工程指示 / 要求簡箋(E.I.)

工程指示編號：EI / 9230 / 25 修改版次：

工程名稱：將軍澳日出康城

工程項目：趟門 鋁窗 補 21 件玻璃 小業主單地盤用 (第 13 批)

TOWER: 3B

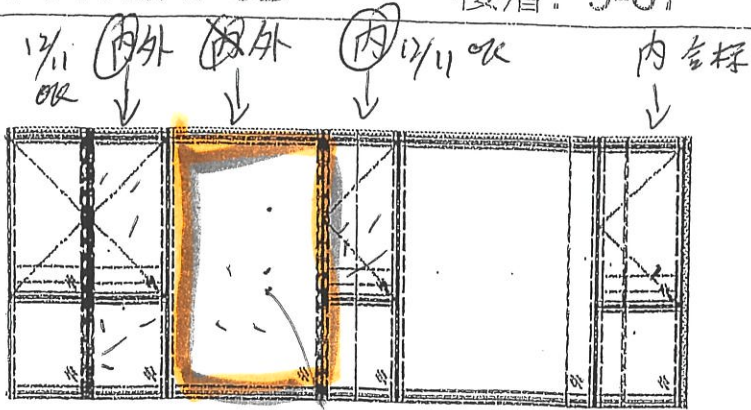
↓ 崩 2x3mm 大深磨不到
2xmm 化料換

磨 牌黑點, 崩多磨不到
化料換

← 內 化料換 T611-01

TOWER: 3B

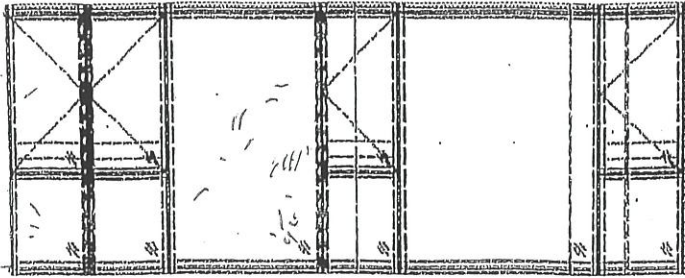
泡 1.5 X 1.5 mm
 合格

花代料換

7611-01

樓層: 9-67 48

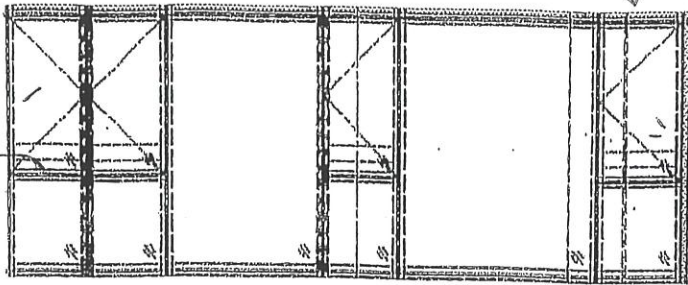
安全片
已換
28/10 OK

7611-01

外 化 料 換

樓層: 9-67 47

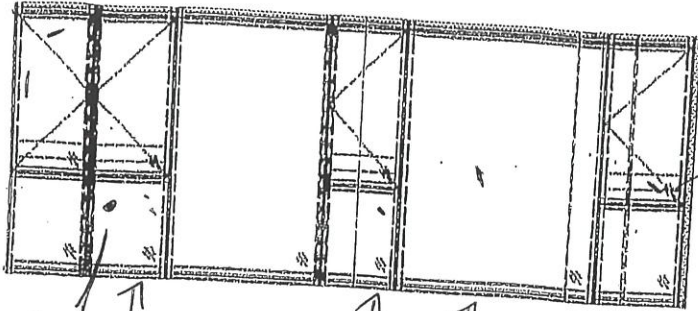
安全片

氣泡

Y609-01

樓層: 9-67 46

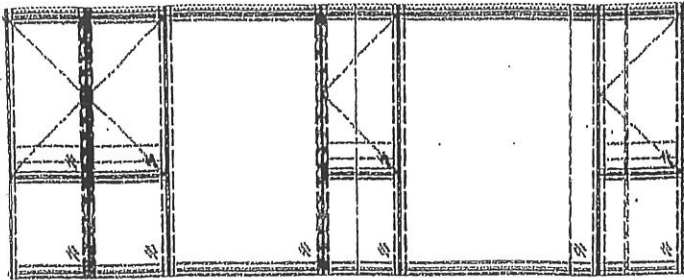
← 花

Y609-01

內花 合標

Y611-01

樓層: 9-67 43

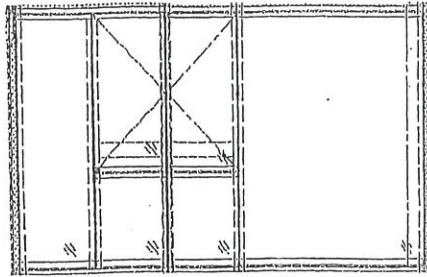
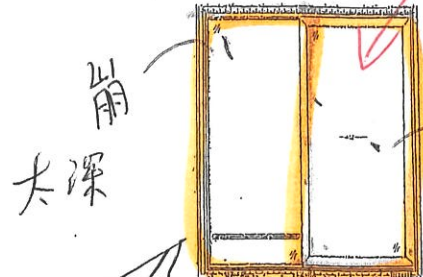
崩
大深

崩
是面泡
磨不到

代料換
AL01-62 3/10 睇

代料換
3/10 睇

2/1/36

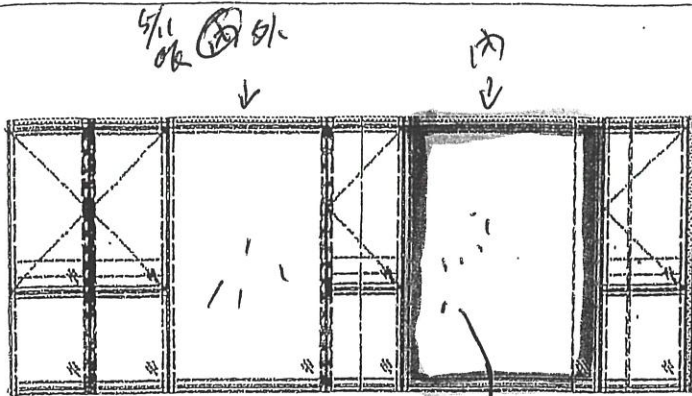
多處崩花

安全片金合標

← 化料換 Y611-01

TOWER: 3B

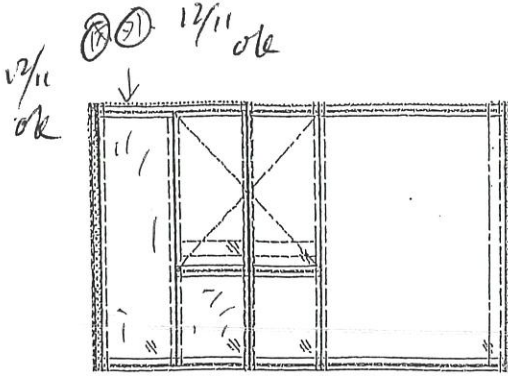
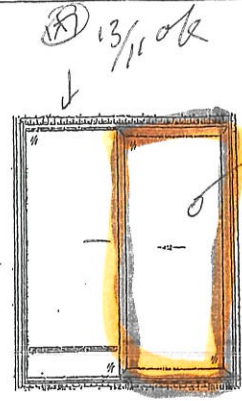
外前
大深
包料
換

GL01-61
